Controdeduzioni

Alle note di Agrinatura del 28.9.2020 prot. 141867

**IMPIANTO TRATTAMENTO RIFIUTI
FRAZIONE ORGANICA – FORSU
CON PRODUZIONE DI BIOMETANO
proponente società AGRINATURA s.r.l.
SILVIA – VIA85-BS**

Figura A-2: Inquadramento catastale dell'area di impianto e di proprietà

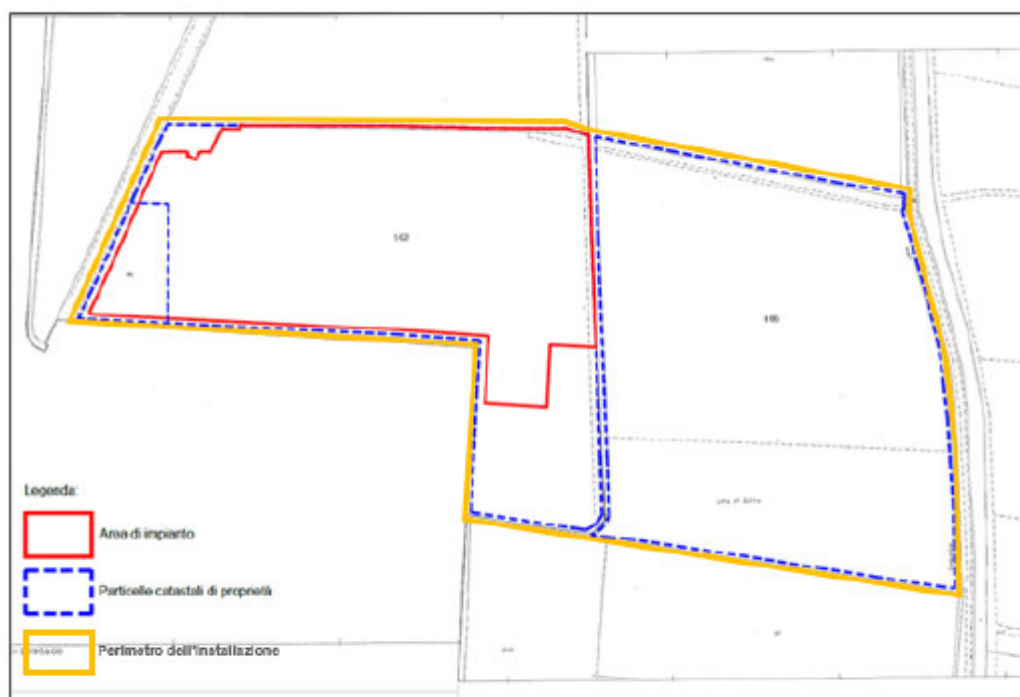
Ora, se quello giallo è il perimetro dell'installazione, è quello che va preso in considerazione per le distanze, la verifica di corsi d'acqua presenti nel sito produttivo e via dicendo, per prendersi solo le comodità dell'estensione dell'area e non accollarsi le conseguenze che ne derivano.

Ciò anche perché una volta incluso nel perimetro dell'AIA il mappale 185 diviene produttivo ad ogni finalità e suscettibile di tale utilizzo, perdendo la sua destinazione agricola.

L'ambiguità però è rimasta la cifra del proponente, che nel calcolare appunto la distanza da siti sensibili, la presenza di elementi escludenti o meno, continua ostinatamente a riferirsi al solo ingombro della costruzione attuale, del tutto illegittimamente.

Figura 3-1: Ubicazione dei saggi esplorativi realizzati in sito (gennaio 2016)

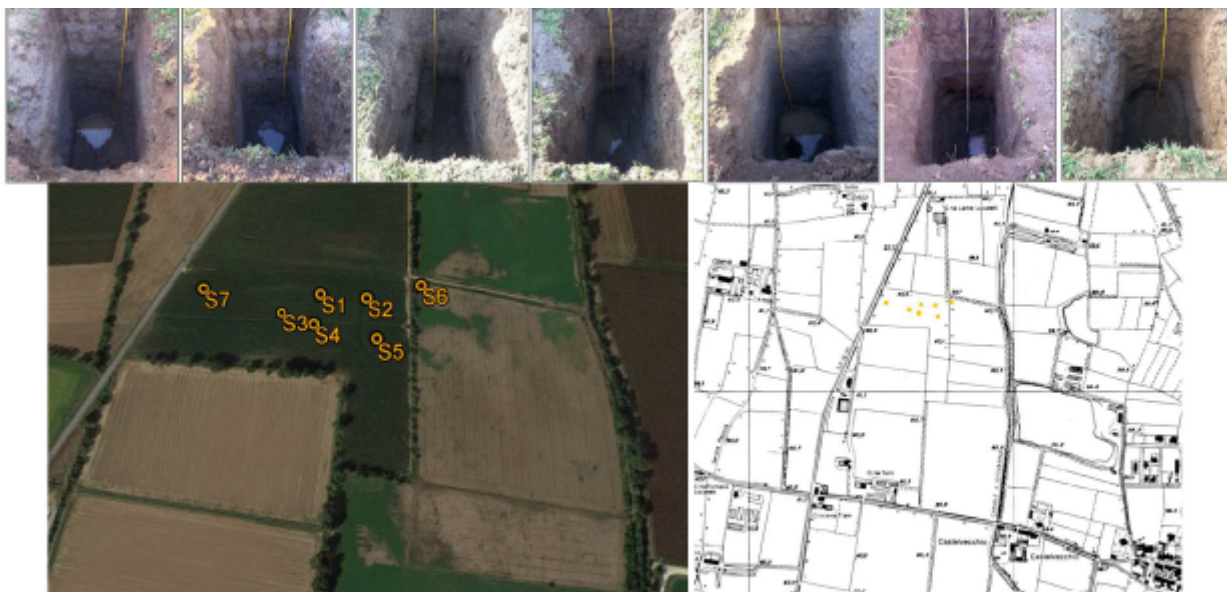
E ancora, nella documentazione prot. 85017 che contiene il nuovo Piano di utilizzo ex d.p.r. 120/2017, si evince che i sondaggi della qualità dei terreni sono operati solo in quella che viene definita "area di impianto", concetto equivoco, senza alcun sondaggio e caratterizzazione in tutta l'area dell'installazione, specie dove viene realizzato un bacino drenante suscettibile di vedere alterazioni della composizione dei suoli e della falda, e

nell'altra parte del perimetro dell'impianto: si vedano le immagini allegate tratte dalla documentazione del proponente, dove in gran parte del sedime dell'installazione, tra cui la totalità del mappale 185 (ad ogni effetto perimetro dell'installazione) manca ogni sondaggio.

La circostanza è rilevante perché impedisce di procedere all'analisi del PUT, ne inficia la completezza e priva l'area di un "bianco" rispetto al quale valutare l'evoluzione delle matrici ambientali (peraltro valutazione obliterata pure dal Piano di Monitoraggio).

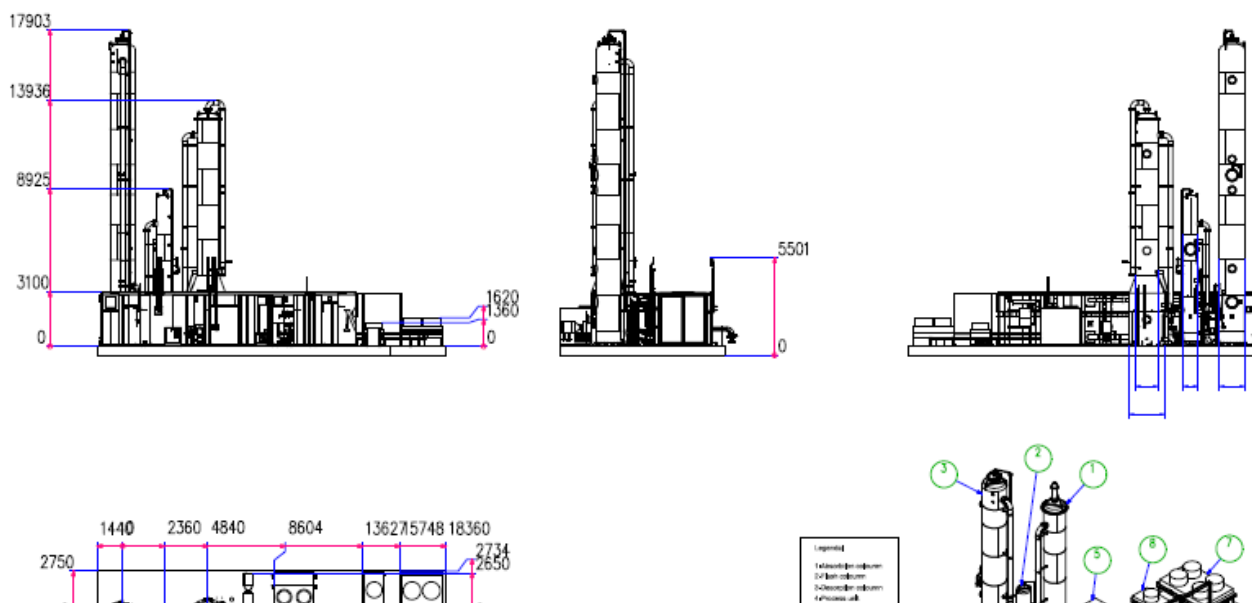
Per converso, ancora una volta viene segregato in allegato distinto da quello deputato alla valutazione di impatto paesaggistico, ed esattamente il prot. 85045, all'All. 7 b, la rilevanza e criticità dell'impatto verticale della struttura:

Tracciato secondo la proponente:

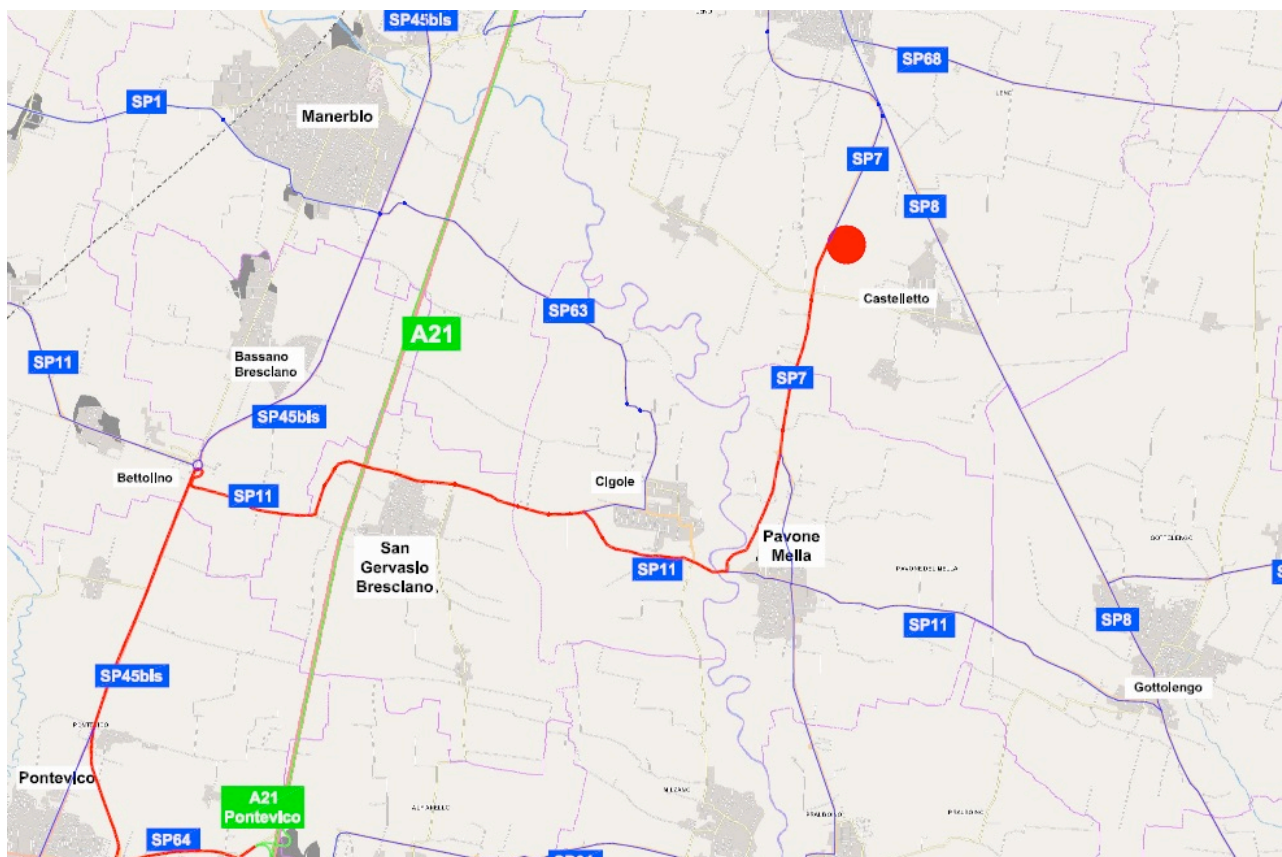
La mancata valutazione del perimetro dell'installazione emerge anche nella valutazione degli impatti indotti dall'impianto, in quanto nella cartografia relativa agli impatti sulla biodiversità si raffigura solo la costruzione e si evidenziano le distanze dalla rete ecologica regionale e provinciale, mentre in altra sezione - come si nota al prot. 85056, ed in particolare alla tavola 13 bis relativa alla viabilità accesso - invece evidente come il traffico veicolare interessa proprio l'area di grande valore ambientale e connessione agricola tra i gagli, gli snodi e i corridoi della rete ecologica regionale e provinciale, raffigurata sotto nella cartografia ufficiale.

Si rigetta in quanto semplicistica l'affermazione che i filari proposti attorno alla costruzione possano mitigare tale impatto e i rischi di investimento della fauna selvatica, dovendosi invece prescrivere, ove mai il progetto fosse validato, la realizzazione di ecodotti di adeguate dimensioni lungo tutto il tragitto.
